【改善箇所説明図 ①】

不具合の内容

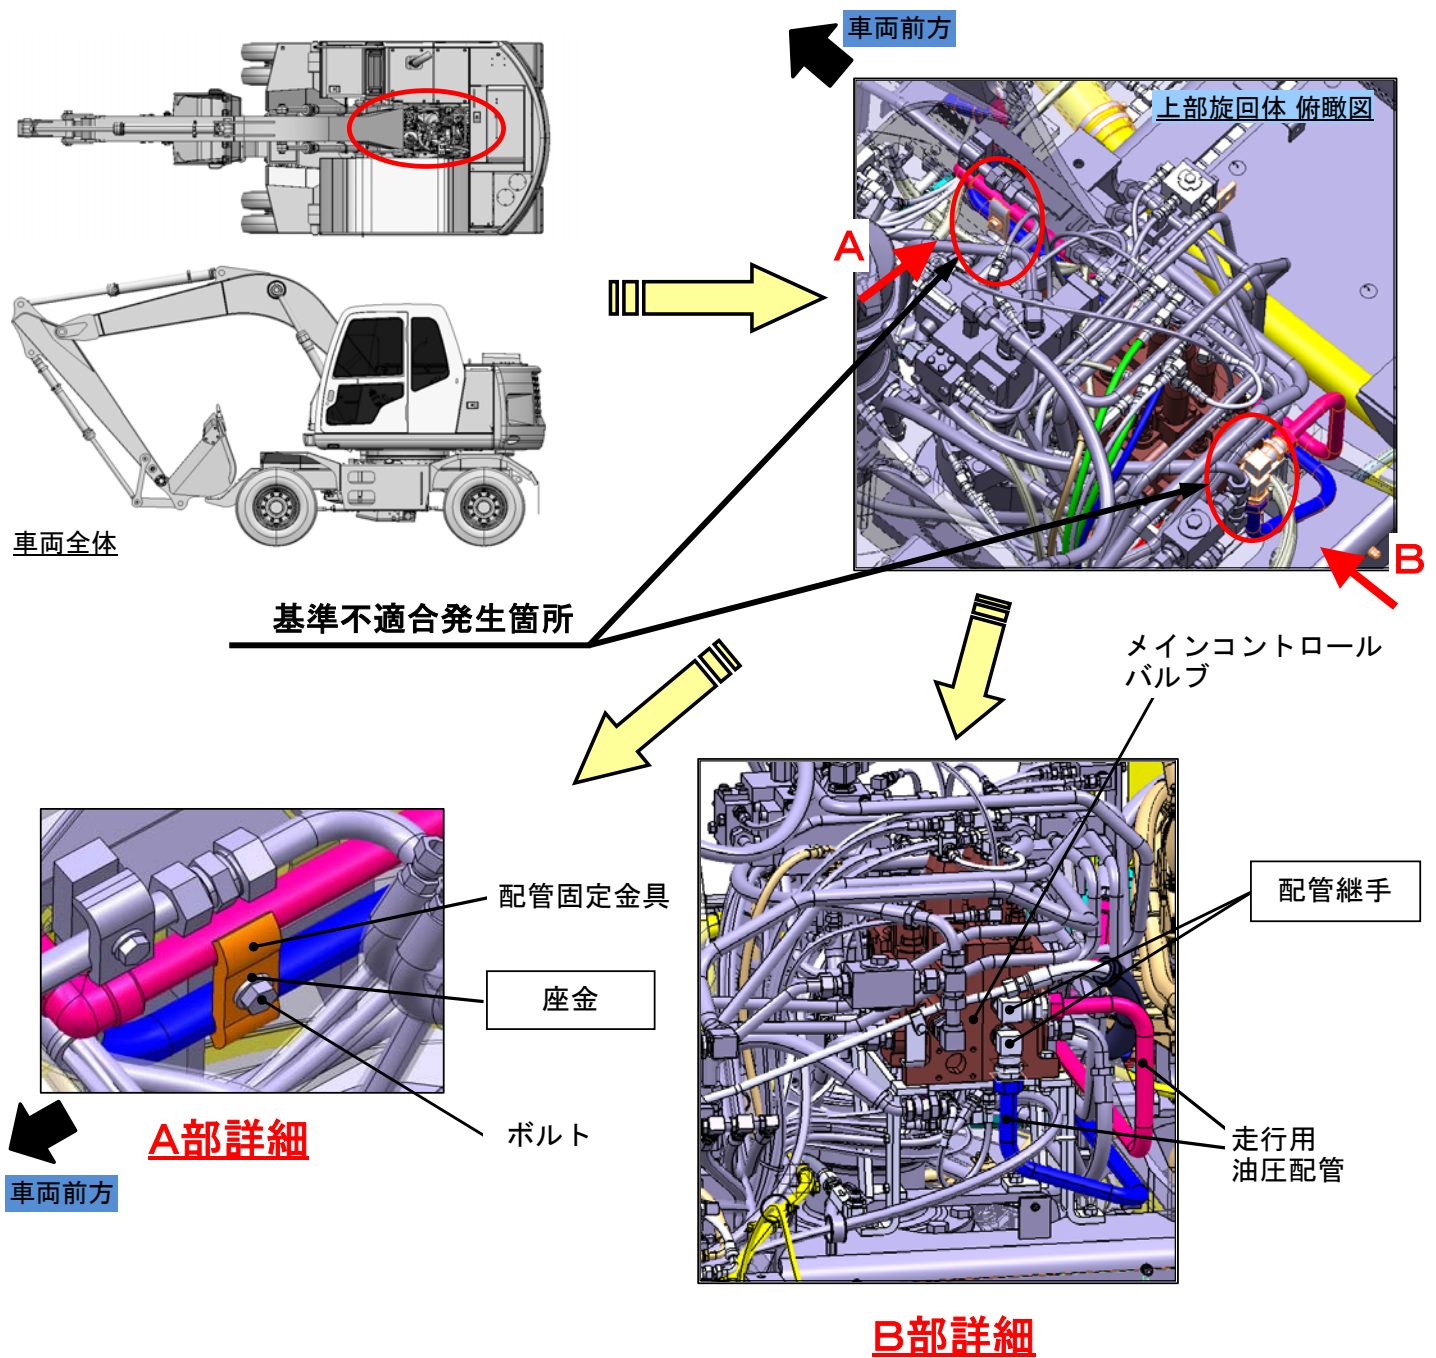
走行用油圧配管において、配管固定金具のボルトの締付トルクが不足しているもの、および配管継手の強度が不足しているものがあるため、車体の振動等により当該ボルトが緩み、配管継手に亀裂が発生する場合がある。そのため、そのままの状態で使用を続けると、作動油が漏れ、最悪の場合、走行ができなくなるおそれがある。

全車両、配管固定金具の座金を対策品に交換し、ボルトを適正トルクで締付ける。また配管継手を点検し、強度が不足しているものは対策品に交換する。

注) □ 内は交換部品を示す。

識別：配管固定金具、及び配管継手表面に白ペンキを塗布し、識別する。
